**Demande de renseignements n° 2 du GRAME à Énergir  
Demande d’approbation du plan d’approvisionnement et de modification des  
Conditions de service et Tarif d’Énergir, s.e.c. à compter du 1er octobre 2024  
(R-4257-2024)**

## **I. Approvisionnement en GNR**

**iv. R-4257-2024, [B-0033](#), p. 36 et 38**

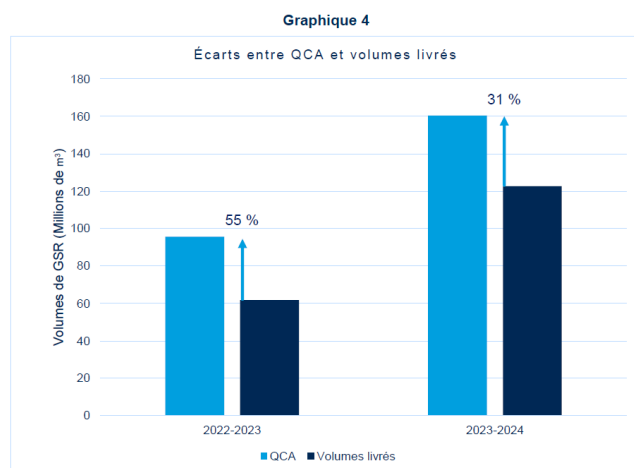
**3.2. (Réf. iv. et v.)** Énergir pourrait-elle plutôt envisager une stratégie permettant d’ajuster la marge selon l’évolution des écarts entre les QCA et les volumes livrés, au lieu de la réduction de la marge à 15 % à partir de 2028-2029 à 2030-2031 ? Par exemple, de demander l’autorisation d’ajuster la marge en fonction du différentiel constaté deux ans avant l’année visée ?

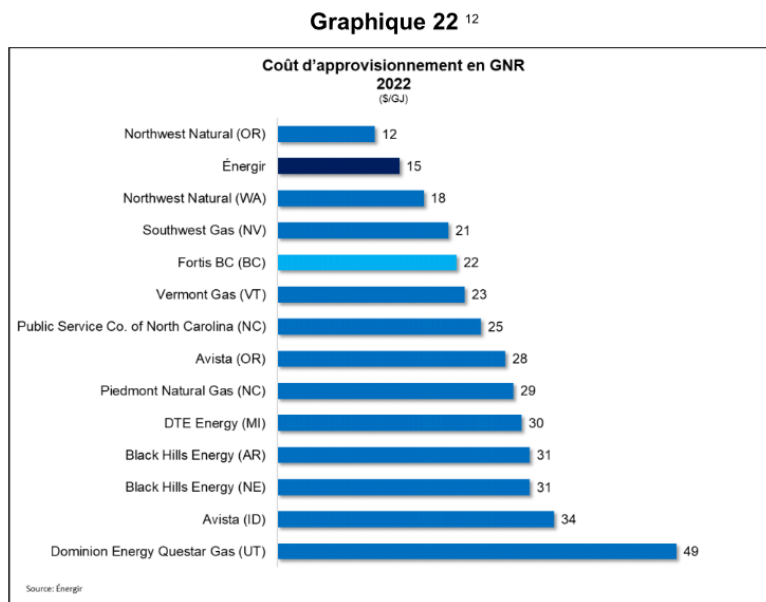
**3.4.** (Réf. v. et vi.) Lors de l'analyse de votre proposition, soit des plafonds volumétriques ajustés et de leur progression linéaire, Énergir a-t-elle pris en compte dans ses calculs les prévisions des unités de GSR en inventaire ?

**3.4.1.** (Réf. v. et vi.) Veuillez présenter un tableau permettant de visualiser pour chacune des années de 2024-2025 à 2030-2031, comment Énergir a pris en compte les soldes prévisionnels annuels de l'inventaire de GSR dans le calcul des plafonds volumétriques ajustés et de leur progression linéaire ?
